# AUTORIDAD NACIONAL DE LICENCIAS AMBIENTALES

## RESOLUCIÓN N° 001351 (05 JUL. 2024)

**“Por la cual se modifica la Licencia Ambiental otorgada mediante Resolución 1326 de 5 de agosto de 2020 y se toman otras determinaciones”**

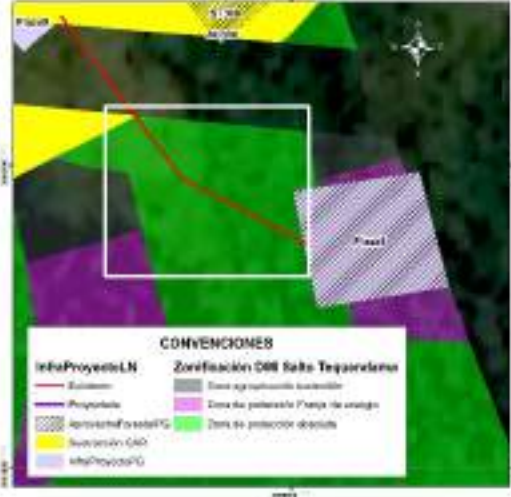
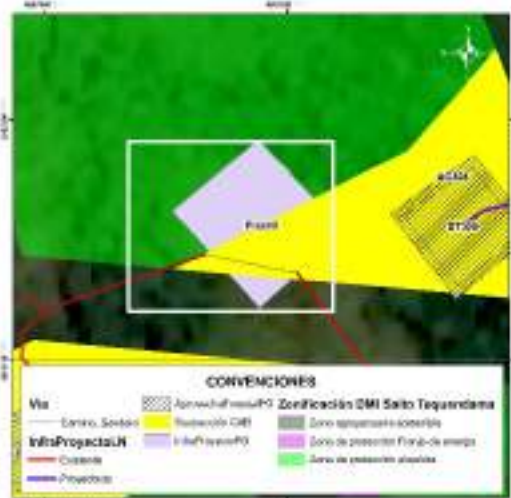
Tipo de obra	Soporte gráfico revisión Equipo Evaluador Ambiental de la ANLA	Consideraciones Equipo Evaluador Ambiental de la ANLA
<p>Acceso a plaza 3*</p> <p>Plaza 3 (Se indica acceso peatonal desde carretable existente hasta sitio de plaza)</p>		<p>Se valida que el acceso específico hasta la plaza de tendido no es existente. Para la plaza de tendido y el acceso no se encuentra sustracción de reserva autorizada por parte de la CAR. Igualmente, no realizó la solicitud de permiso de aprovechamiento forestal. Por lo anterior <b>NO es procedente autorizar la infraestructura de la plaza y del acceso al no tener sustracción aprobada.</b></p>
<p>Acceso a sitio de torre 301N (Se indica como acceso peatonal)</p> <p>Sitio de torre ST301N</p>		<p>Se valida que para la sección del acceso de llegada a la torre se relaciona como acceso existente a un sendero o camino, en cobertura de pastos limpios. Se identifica que no se requiere permiso de aprovechamiento y tampoco se tienen restricciones para ingreso con semovientes puesto que no se encuentra dentro del DMI Sector Salto de Tequendama y Cerro Manjui.</p>

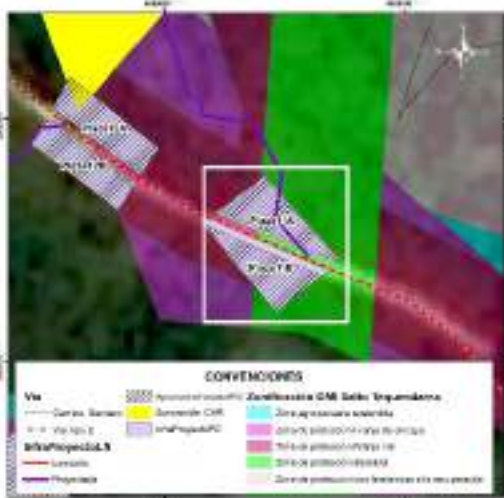
Tipo de obra	Soporte gráfico revisión Equipo Evaluador Ambiental de la ANLA	Consideraciones Equipo Evaluador Ambiental de la ANLA
<p>Acceso a plaza 4N*</p> <p>Plaza 4N</p> <p>Acceso a torre 302N (Se indica acceso peatonal a sitio de torre)</p> <p>Torre 302N</p>		<p>Se valida que para el acceso a la plaza de tendido hay acceso existente, sobre el cual no se requiere permiso de aprovechamiento forestal.</p> <p>Respecto a la torre, la sección del acceso de llegada a la torre se relaciona como acceso existente a un sendero o camino, en cobertura de mosaico de pastos y cultivos. Se identifica que no se requiere permiso de aprovechamiento y que tampoco se tienen restricciones para ingreso con semovientes puesto que no se encuentra dentro del DMI Sector Salto de Tequendama y Cerro Manjui.</p>
<p>Acceso a plaza 5N*</p> <p>(Se indica existencia de acceso peatonal)</p> <p>Plaza de tendido 5N</p>		<p>Comparando la ubicación del acceso con la cartografía base se identifica que el acceso no se asocia a ningún camino o sendero existente, dándose contradicción con la tabla presentada por la Sociedad pero coherencia con la capa InfraProyectoLN, donde se indica que el acceso es proyectado. Se valida que este acceso atraviesa en su recorrido zonas de vegetación secundaria alta, sobre las cuales la Sociedad <b>NO podrá adelantar actividades de tala</b> puesto que no realizó la solicitud de permiso (Recuadros negros).</p>

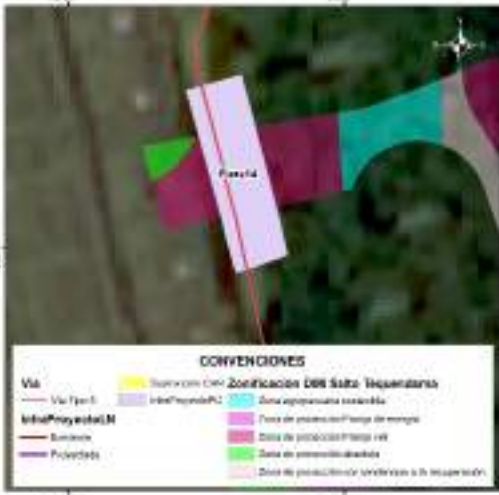
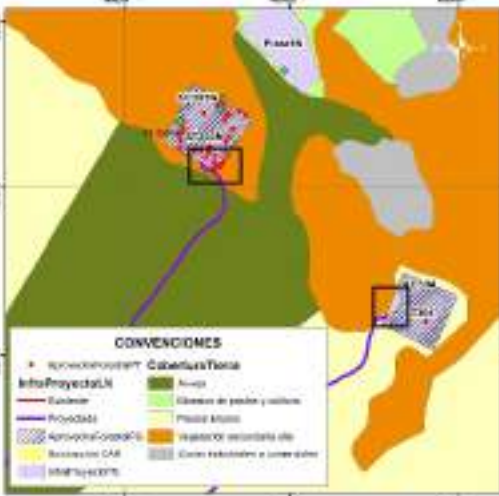
Tipo de obra	Soporte gráfico revisión Equipo Evaluador Ambiental de la ANLA	Consideraciones Equipo Evaluador Ambiental de la ANLA
<p>Acceso a plaza 8</p> <p>(Reportada como acceso peatonal en documento y en capa InfraProyectoL N como acceso existente)**</p> <p>Plaza de tendido 8</p>		<p>Se valida que el acceso específico hasta la plaza de tendido no es existente. Para la plaza de tendido y el acceso no se encuentra sustracción de reserva autorizada por parte de la CAR puesto que la Sociedad no hace su solicitud.</p> <p>Adicionalmente, parte de la plaza y el acceso se ubica en zona de protección absoluta, donde se establece como uso prohibido la ejecución de rocería.</p> <p>Por lo anterior <b>NO es procedente autorizar la infraestructura de la plaza y del acceso al no tener sustracción aprobada y al no ser permitidas las actividades de rocería.</b></p>
<p>Acceso a plaza 9**</p> <p>(Reportada como acceso peatonal en documento y en capa InfraProyectoL N como acceso existente)</p> <p>Plaza de tendido 9</p>		<p>Se valida que acceso específico hasta plaza de tendido se reporta como camino o sendero, el cual se ubica a 350 m de vía tipo 6 sin pavimentar. Para plaza de tendido y acceso no se encuentra sustracción de reserva autorizada por parte de la CAR puesto que la Sociedad no hace su solicitud.</p> <p>Adicionalmente, parte de la plaza y el acceso se ubica en zona de protección absoluta, donde se establece como uso prohibido la ejecución de rocería.</p> <p>Por lo anterior <b>NO es procedente autorizar la infraestructura de la plaza y del acceso al no tener sustracción aprobada y al no ser permitidas las actividades de rocería.</b></p>

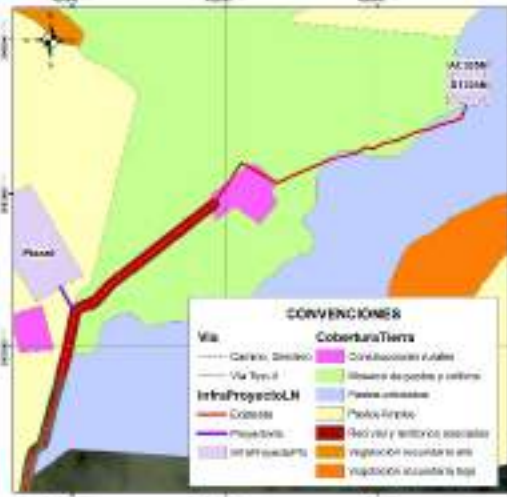
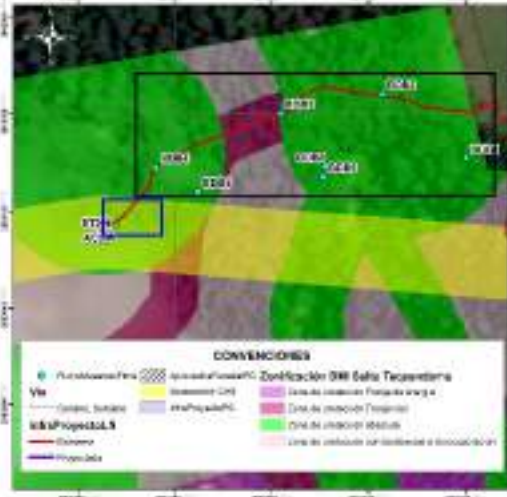
Tipo de obra	Soporte gráfico revisión Equipo Evaluador Ambiental de la ANLA	Consideraciones Equipo Evaluador Ambiental de la ANLA
<p>Acceso a plaza 10 (vía tipo 6 sin pavimentar)**</p> <p>Plaza de tendido 10</p>		<p>Se valida que el acceso específico hasta la plaza de tendido se reporta como vía tipo 6, sin embargo se plantea adecuación con rocería, aspecto que es inconsistente con la definición de la vía existente. La plaza de tendido se ubica en una “zona agropecuaria sostenible” del DIM Salto del Tequendama y Cerro Manjui, para la cual la Sociedad no solicitó sustracción de reserva ante la CAR. Por lo anterior <b>NO es procedente autorizar la infraestructura de la plaza y del acceso al no tener sustracción de reserva.</b></p>
<p>Acceso a plazas de tendido 11A (camino o sendero desde vía tipo 2) y 11B**</p> <p>Plazas de tendido 11A y 11B</p>		<p>En el documento se relaciona como acceso el Acc-06, sin embargo, en la capa InfraProyectoLN se identifica que el acceso asociado es el Acc-309.</p> <p>Se valida que acceso específico hasta plaza de tendido 11A se relaciona como camino o sendero, para el cual se plantearía adecuación con rocería la cual se establece dentro de la zonificación del DMI Sector Salto del Tequendama y Cerro Manjui como actividad prohibida en zona de protección absoluta. Para plazas de tendido y acceso no se encuentra sustracción de reserva autorizada por parte de la CAR puesto que la Sociedad no hace su solicitud.</p> <p>Por lo anterior <b>NO es procedente autorizar la infraestructura de las plazas y del acceso al no tener sustracción de reserva.</b></p>

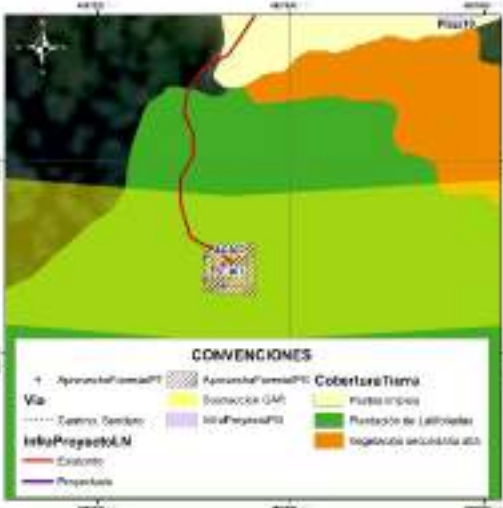
Tipo de obra	Soporte gráfico revisión Equipo Evaluador Ambiental de la ANLA	Consideraciones Equipo Evaluador Ambiental de la ANLA
<p>Acceso a plazas de tendido 12A y 12B***</p> <p>Plazas de tendido 12A y 12B</p>		<p>Se valida que parte de las dos plazas de tendido se encuentran en DMI sin sustracción de reserva autorizada por parte de la CAR, las cuales se ubican en “zona de protección vial”.</p> <p>Teniendo en cuenta el área disponible que se encuentra fuera del DMI, <b>NO es procedente autorizar la infraestructura de la plaza de tendido 12A y solo podría autorizarse el área de la plaza de tendido 12B en el área que se encuentra fuera del DMI, área en la cual se autoriza el permiso de aprovechamiento solicitado.</b></p>
<p>Acceso a plaza de tendido 13N**</p> <p>Sitio de torre ST313</p>		<p>Se identifica que el acceso, la plaza de tendido y la torre se ubica en unidades de pastizales. El trazado del acceso se ubica sobre las zonas sustraídas, razón por la cual se considera aceptable este acceso siempre y cuando <b>NO</b> se realicen actividades de aprovechamiento forestal, puesto que este permiso no se solicitó.</p>

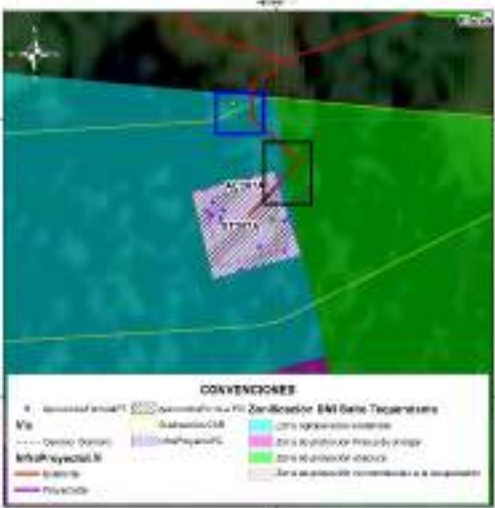
Tipo de obra	Soporte gráfico revisión Equipo Evaluador Ambiental de la ANLA	Consideraciones Equipo Evaluador Ambiental de la ANLA
<p>Acceso a plaza (vía tipo 5)*</p> <p>Plaza de tendido 14</p>		<p>Se valida que la parte central de la plaza de tendido se encuentra en DMI para la cual la Sociedad no realizó solicitud de sustracción y por tanto no tiene autorización por parte de la CAR. En este sentido, <b>NO es procedente autorizar la infraestructura de la plaza de tendido 14.</b></p>
<p>Accesos a sitios de torre ST303N y ST304*</p> <p>Sitios de torre ST303N y ST304</p>		<p>Comparando la ubicación de los accesos con la cartografía base se identifica que no se asocian a ningún camino o sendero existente, quedando identificada una contradicción con la tabla presentada por la Sociedad pero coherencia con la capa InfraProyectoLN donde se indica que el acceso es proyectado. Se valida que estos accesos se ubican en su mayoría en cultivos de arveja y en pastos limpios, no siendo necesario ejecutar actividades de aprovechamiento forestal para estos tramos.</p> <p>Para el caso del acceso al ST303N y una parte del ST304, se identifica cruce con parches de vegetación secundaria alta (ver recuadros negros) para los cuales la Sociedad <b>NO podrá adelantar actividades de tala</b> puesto que no realizó la solicitud de permiso.</p>

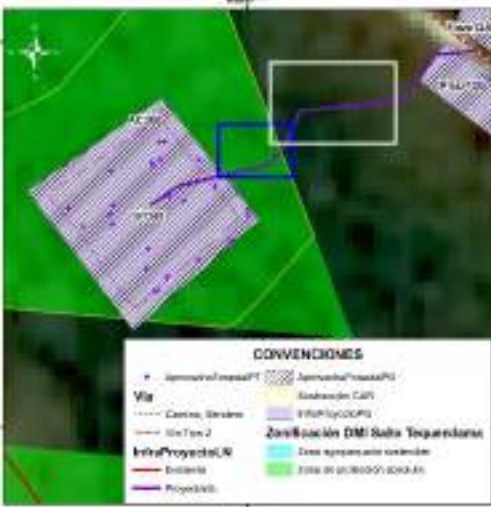
Tipo de obra	Soporte gráfico revisión Equipo Evaluador Ambiental de la ANLA	Consideraciones Equipo Evaluador Ambiental de la ANLA
<p>Acceso a ST305N*</p> <p>Sitio de torre ST305N</p>		<p>Revisando con la cartografía base se identifica que el acceso no es existente sino que se relaciona con la existencia de un camino o sendero que atraviesa unidades de mosaico de pastos y cultivos, pastos arbolados y construcciones rurales (ubicadas a 110 m del sitio de torre). Teniendo en cuenta que la Sociedad no solicita permiso de aprovechamiento forestal, en este acceso y en la torre <b>NO podrá adelantar actividades de tala</b> de ningún individuo que pueda encontrarse de manera aislada (pastos arbolados).</p>
<p>Acceso a ST306</p> <p>(Se menciona en documento y en cartografía base como acceso peatonal)*</p>		<p>Durante la visita de evaluación se validó que no existe camino o sendero reportado en cartobase y que la condición de la vegetación es de tipo denso, lo cual es consistente con la cobertura registrada (Bosque denso). Adicionalmente, se identifica que en el área trazada para el acceso, existen individuos de especies en veda, los cuales no están siendo incluidos en solicitud de aprovechamiento forestal (ver cuadro azul).</p> <p><b>Individuo fustal ubicado en tramo de llegada del acceso (No solicitado en aprovechamiento forestal)</b>  <b>Coordenadas 4°34'12" N, 74°17'15" W.</b></p> <p>De igual manera, en el tramo del acceso la Sociedad registra a las parcelas BDB4, BDB3 y BDB2 (Ver cuadros negros), en las cuales reporta 100 individuos fustales, de estos 23 obedecen a la especie <i>Cyathea sp.</i> y 35 a la</p>

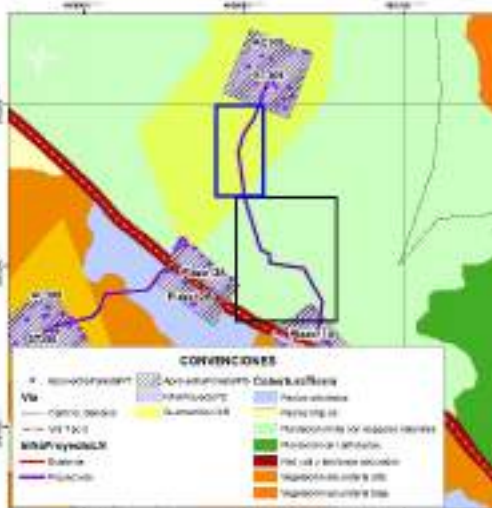
Tipo de obra	Soporte gráfico revisión Equipo Evaluador Ambiental de la ANLA	Consideraciones Equipo Evaluador Ambiental de la ANLA
		<p>especie <i>Quercus humboldtii</i>, ambas especies en veda nacional.</p> <p>Sumado a esto, no se encuentra sustracción de reserva autorizada por parte de la CAR puesto que la Sociedad no hace su solicitud para los accesos y tampoco realiza solicitud de aprovechamiento forestal aun cuando fue requerido. Adicionalmente, parte del acceso se ubica en zona de protección absoluta, donde se establece como uso prohibido la ejecución de rocería. Por lo anterior <b>NO es procedente autorizar el acceso al no tener sustracción aprobada, no haber solicitado permiso de aprovechamiento forestal y no ser permitidas las actividades de rocería.</b></p>
<p>Acceso a ST307 (Se menciona en documento y en cartografía base como acceso peatonal)*</p>		<p>Durante la visita de evaluación se validó que no existe camino o sendero reportado en cartobase y que la condición de la vegetación se asocia a plantaciones de latifoliadas con vegetación arbórea densa producto de la recuperación del área con presencia de especies en veda. Resultado de ello, la Sociedad para el sitio de torre (relacionado en cobertura plantación de latifoliadas) solicita permiso de aprovechamiento forestal para seis (6) individuos de <i>Quercus humboldtii</i> (especie en veda nacional), no obstante, para el acceso omite la solicitud de permiso de aprovechamiento forestal no siendo procedente la autorización de intervención en acceso.</p> <p>Sumado a esto, en parte del acceso no se encuentra sustracción de reserva autorizada por parte de la CAR puesto que la Sociedad no hace</p>

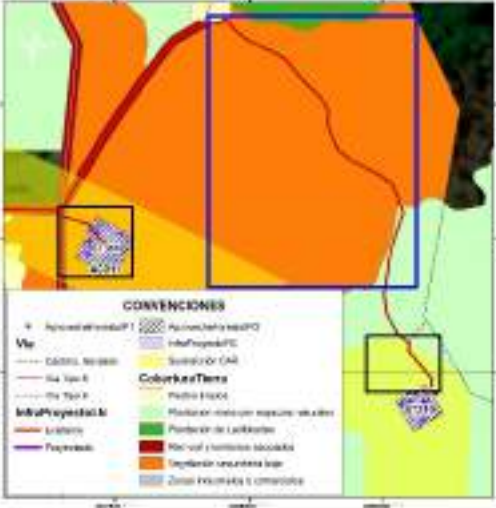
Tipo de obra	Soporte gráfico revisión Equipo Evaluador Ambiental de la ANLA	Consideraciones Equipo Evaluador Ambiental de la ANLA
		<p>su solicitud para los accesos. Por lo anterior <b>NO es procedente autorizar el acceso al no tener sustracción aprobada y no haber solicitado permiso de aprovechamiento forestal.</b></p>
<p>Acceso a ST307A (Se menciona en documento y en cartografía base como acceso peatonal)*</p>		<p>Durante la visita de evaluación se validó que no existe camino o sendero reportado en cartobase y que la condición de la vegetación se asocia a plantaciones de latifoliadas con vegetación arbórea densa producto de la recuperación del área con presencia de especies pioneras. Resultado de ello, la Sociedad para el sitio de torre (relacionado en la misma cobertura) solicita permiso de aprovechamiento forestal para 16 individuos fustales, no obstante, para el acceso omite la solicitud de permiso de aprovechamiento forestal no siendo procedente la autorización de intervención en acceso. Adicionalmente, en la visita de evaluación se identificó que en el área trazada para el acceso, existen individuos fustales, los cuales no están siendo incluidos en solicitud de aprovechamiento forestal (ver cuadro azul).</p> <p>Sumado a esto, en parte del acceso no se encuentra sustracción de reserva autorizada por parte de la CAR puesto que la Sociedad no hace su solicitud para los accesos y adicionalmente, parte del acceso se ubica en zona de protección absoluta, donde se establece como uso prohibido la ejecución de rocería (ver cuadro negro). Por lo anterior <b>NO es procedente autorizar el acceso al no tener sustracción aprobada, no haber solicitado permiso de aprovechamiento forestal y no</b></p>
